Stavba: "Modernizácia elektrických trati RUIŇOVSKÁ RADIÁLA"

512 Rekonštrukcia verejnej kanalizácie v križnej ulici, km 0,570 - 0,920 el. trate

Vec: k.ú. Nivy - Modernizácia električkových tratí – Ružinovská radiála (MET RR), Bratislava – Doplnenie SO 512 Rekonštrukcia verejnej kanalizácie v Krížnej ulici

- *Súhrnné stanovisko*

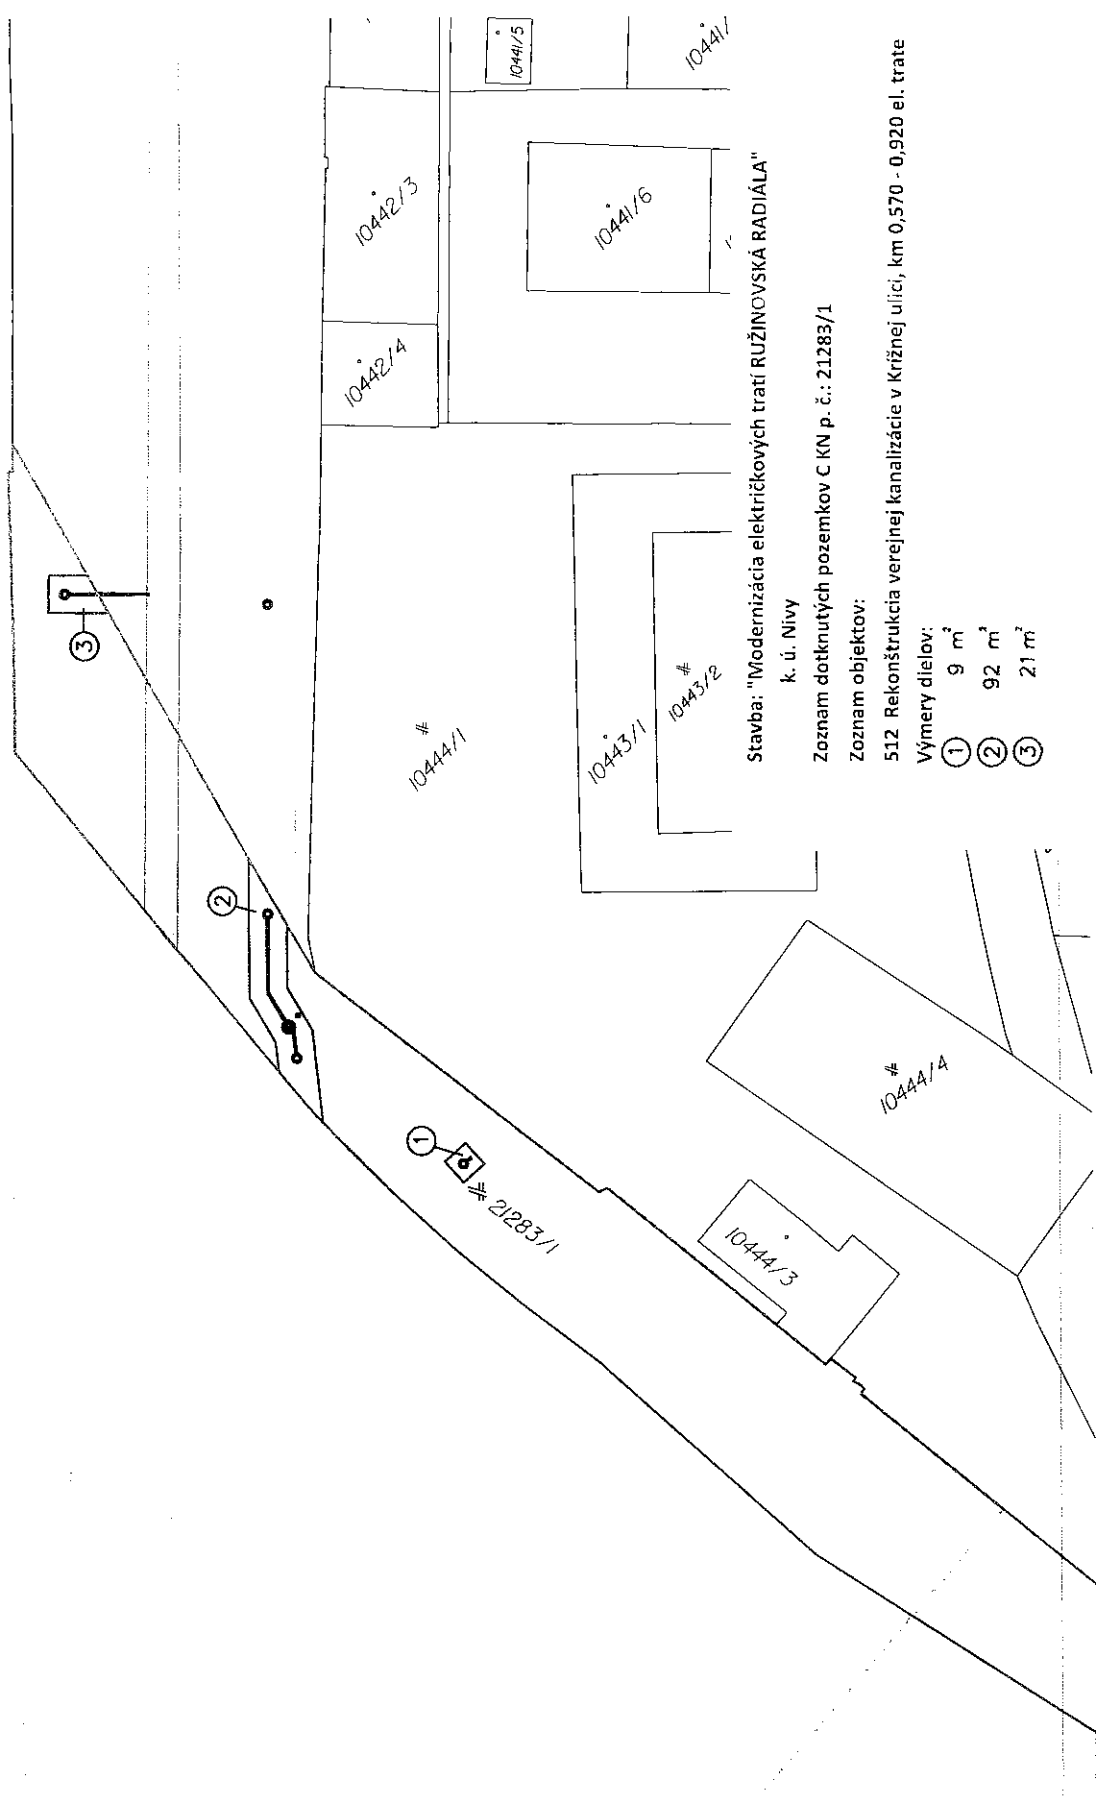
Do priloženej situácie sme Vám orientačne vyznačili zariadenie trafostanice TS 1007, vonkajšie osvetlenie (VO) a podzemné káblové vedenie NN, VO v správe ŽSR, Sekcie elektrotechniky a energetiky (SEE), ktoré napájajú železničné objekty na Legionárskej ulici v Bratislave.

Upozorňujeme, že v ochrannom pásme podzemných káblových vedení (1 m na každú stranu) a zariadení (2,5 m na každú stranu) je zakázané vykonávať teréne úpravy, stavby, skládky, zvyšovať alebo znižovať výšku zeminy nad káblovými trasami, pri zariadeniach a v nechránených miestach prechádzať ťažkými mechanizmami a osobnými autami. Pri súbehu a križovaní inžinierskych sietí musí byť rešpektovaná STN 73 6005 a nami stanovená minimálna vzdialenosť. Výkopové práce v blízkosti káblovej trasy a zariadení musia byť vykonávané ručne a so zvýšenou opatrnosťou. Štartovacia a čakacia jama, musí byť situovaná mimo podzemných káblových vedení a zariadení vrátane dodržania ich ochranného pásma. V prípade, že nie je možné pri umiestnení jám predísť križovaniu podzemných káblových vedení, požadujeme podzemné káblové vedenia zabezpečiť proti poškodeniu a stenu - terén spevniť proti zosunu. Pri poruche podzemných káblových vedení a zariadení nastúpime na odstraňovanie. Ak sa potvrdí, že poruchu na podzemných káblových vedeniach alebo zariadeniach spôsobil stavebník stavebnou činnosťou, náhrada škody bude vymáhaná v plnej výške.

Na základe uvedeného je potrebné podzemné káblové vedenia vytýčiť, formou objednávky zaslanej na Sekciu EE Trnava na adresu seeba@zsr.sk. Súčasťou predkladanej objednávky bude aj toto stanovisko vrátane prílohy. Na podzemné káblové vedenia v správe SEE, ktoré budú dotknuté pripravovanou stavbou, požadujeme navrhnuť dostatočnú mechanickú ochranu a predložiť na SEE k odsúhlaseniu.

Pre informáciu dopĺňame, že cez záujmové územie predloženej stavby vrátane parc. č. 21283/1 a vedené podzemné káblové vedenie NN (2x), ktoré sú v správe ŽSR, Oblastnej správy majetku Trnava (OS TT), so sídlom Bratislavská 6/E, 917 02 Trnava. Na základe uvedeného je potrebné osloviť príslušného správcu, za účelom vytýčenia a navrhnutia prípadnej mechanickej ochrany dotknutých podzemných káblových vedení.

Realizáciou výstavby príde ku styku s podzemnými káblovými vedeniami v správe ŽSR OZT. Trasy káblových vedení boli informatívne zakreslené do mapy. Pred zahájením prác požiadajte o vytýčenie vedení priamo v teréne. V ochrannom pásme vedení (0,5 m od osi kábla na oboch stranách) je potrebné vykonávať v súlade so zákonom 351/2011 z. z. (zákaz vykonávať terénne úpravy, navodzovať zmenu krytia káblu, prechádzať ťažkými mechanizmami a zriaďovať skládky). V blízkosti káblových vedení je potrebné zemné práce vykonávať so zvýšenou opatrnosťou – ručným výkopom. Odkryté vedenia a zariadenia treba chrániť voči poškodeniu a previsu. Úpravy priestorového uloženia trás sietí vo vzťahu k vedeniam v našej správe požadujeme riešiť v zmysle normy STN 73 00 01 a nami stanovenej minimálnej vzdialenosti. V prípade križovania musí byť navrhovaná trasa sietí uložená popod existujúcich vedení ŽSR OZT. Navrhovanú trasu sietí v prípade súbehu žiadame umiestniť na základe vytýčenia, aby bola s odstupom min. 2 m od trasy ŽSR OZT. V prípade pretlaku v blízkosti našich vedení, požadujeme štartovať a cieľové jamy pre nový pretlak upraviť na základe vytýčenia tak, aby neboli stavebnými prácami dotknuté a ohrozené existujúce vedenia ŽSR OZT (min. 2 m od trasy ŽSR OZT). Požadujeme, aby pretlak bol riadený. Pred zakrytím káblových vedení požadujeme prizvať správcu vedenia (SMSÚ OZT KT Trnava) za účelom vykonania previerky, či nedošlo k poškodeniu. V prípade prejazdu mechanizmov ponad káblové trasy v našej správe, požadujeme zabezpečenie ochrany dotknutých káblových tras (spevnením povrchu napr. prekrytím káblu panelmi). Po realizácii prác je nutné uviesť do pôvodného stavu krytie káblových tras ŽSR OZT. V prípade prejazdu mechanizmov ponad káblové trasy v našej správe, požadujeme zabezpečenie ochrany dotknutých káblových tras (spevnením povrchu napr. prekrytím káblu panelmi). Akékoľvek poškodenie zemného vedenia (zariadenia), bezodkladne oznámte SMSÚ OZT KT Trnava. Požadujeme ohlásenie začatia a ukončenia stavebných prác na SMSÚ OZT KT Trnava. Vytýčenie Vám na podklade objednávky zabezpečí SMSÚ OZT KT Trnava, Sládkovičova 2, 920 41 Leopoldov (E. Korbilič, tel.č. 0903/566278).
